Deel P 400	Groep 26
Betreft slangklemmen van de elektrische waterpomp B18ED, B18F, B18FP en B18FT	NO. NL416
	Datum 900712

Service Bulletin

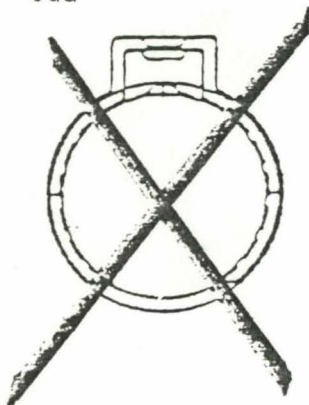
In een aantal gevallen komt het voor dat de knijp slangklemmen van de elektrische waterpomp los raken. Om die reden is een schroefbare slangklem geïntroduceerd vanaf ch.nr. 116664 (440/460) en 558671 (480).

Wanneer de motor warm is en de slangen van de waterpomp met de hand verdraaid kunnen worden zit de klem niet vast genoeg.

Verwijder dan beide knijpklemmen en vervang deze door schroefbare slangklemmen.

De juiste slangklem heeft o/n 943472-1. Deze moet vastgezet worden met een moment van 3,5 nm.

diameter 19-24 mm
breedte 12 mm
